武庫川水系河川整備計画（原案）等の論点に関する意見書（その 4） 目次

堤防強化に関する提案

2010年6月29日
委員 中川芳江

整備計画における堤防強化に関して、第61回武庫川流域委員会にて発言を省略した意見、及び現状分析に基づく提案を提出します。河川管理者におかれては、原案修文の際の参考にして下さい。あわせて、今後の審議のために第61回に話題となった治水と都市景観のトレードオフに関する意見を提出します。

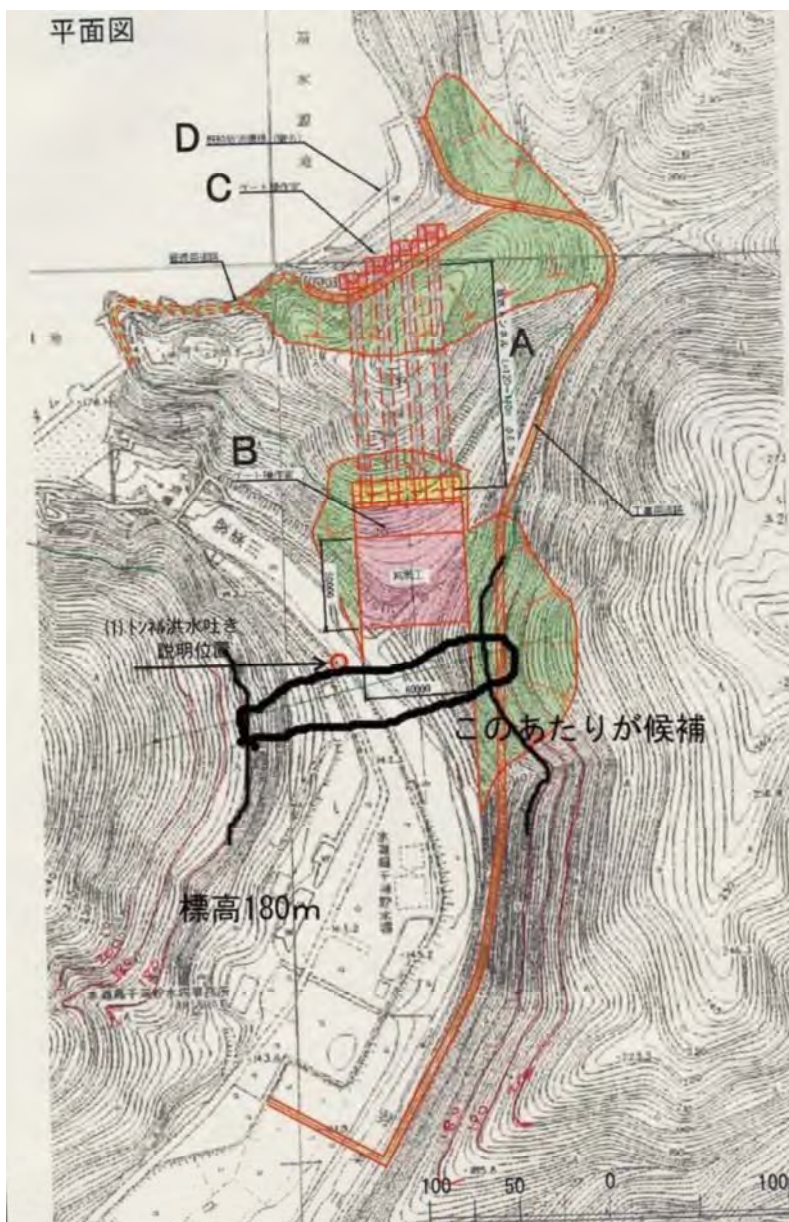
千苅ダムの改造案がこれまで複数案検討されこれを元に神戸市との協議がされてきたと思うが、いずれも現貯水池を基本とした改造案である。現行ダムの改善必要性はさておき、現在検討案では予備放流に対する濁水リスク、改造工事中の給水リスクなど神戸市（神戸市民？）が容易に納得しない。そのため代替案として現ダム軸から下流約200～250mの箇所でも新規穴あきダムを建設し

洪水時流量を調節するという案（遊水池の一つ）が検討できないか提案する。

河川の両岸は有馬層群の岩質で現ダム堰堤部と同等であり、標高も十分あること、現貯水池の標高との関係、上流部羽束川、波豆川沿川の堤防高さ、橋などの構造物、周辺土地利用との関係でどこまで新規構造物の堰堤標高が稼げるかわからないが現ダム堰堤と新規構造物との間にできるポケット、現貯水池から幾分かの高上げ貯留量及びオリフィスにより武庫川本川への流量調整効果が期待できるのではないかと考える。

図上の概略試算：湛水面積 112.2ha×水深増 2m として 224.4 万トン

現ダム堰堤と新規構造物間のポケット 72 万トン 計約 300 万トン

但し現在の用地所有の状況、地下構造物の現況、これらへの影響と対策などは不明である。また、近くに活断層と想定される十万辻断層が通るがその影響、現ダム下流域の生物環境等についても不明であるため十分な環境影響評価が必要であることは言うまでもない。
